Bereich 1 und 2. Planänderung/ ergänzung
--	---

STRASSENBAUVERWALTUNG LAND MECKLENBURG-VORPOMMERN Straße: B 198 (nächster Ort): Mirow		Bau-km 0+026.939 bis Bau-km 4+930.000	Unterlage Nr. 7 Blatt Nr. 3
bearbeitet gezeichnet geprüft		März 2018	gez. i.A. Langer

Planfeststellung B 198 Ortsumgehung Mirow, Südschnitt		Lageplan	
Bau-km 0+780.000 bis 1+160.000		Maßstab 1 : 500	
Aufgestellt Straßenbaumt Neustrelitz gez. Krage Neustrelitz, März 2018

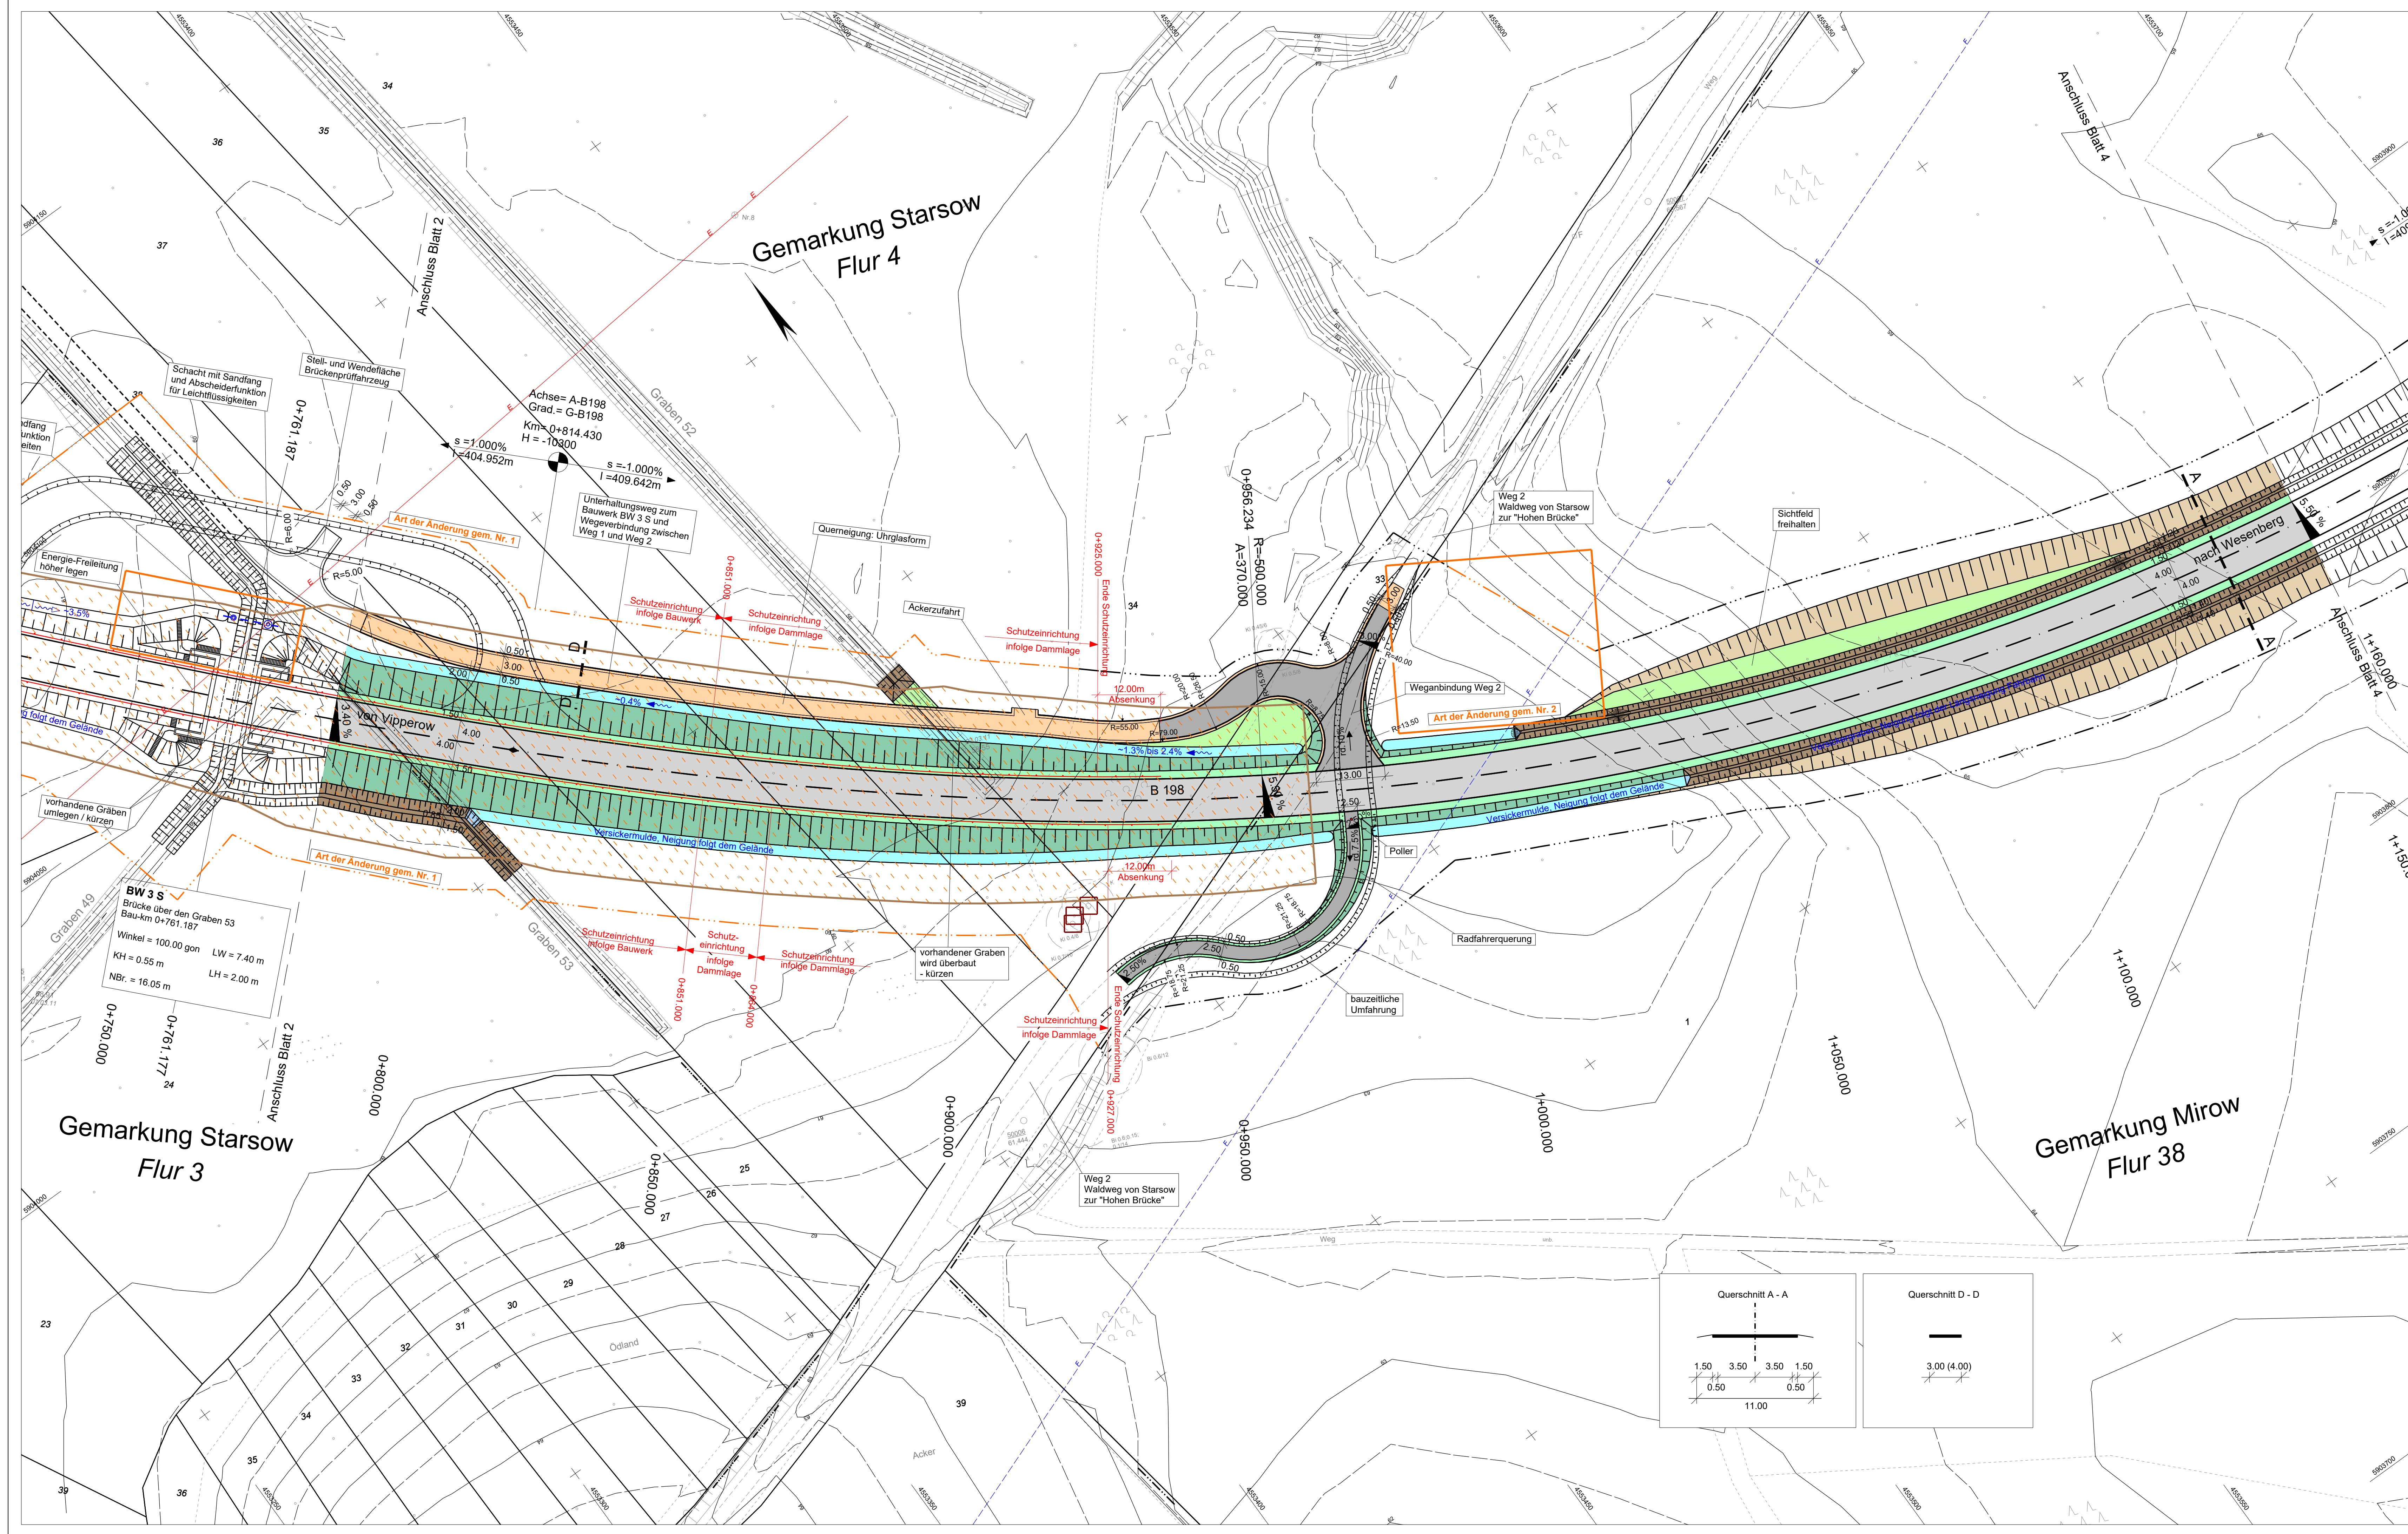
2	Freimachung zusätzlicher LBP-Flächen	05.03.2018	Langer
1	Anpassung Baufeldgrenze infolge Änderung des Bauverfahrens (Bodenaustausch statt Überschüttung)	05.03.2018	Langer
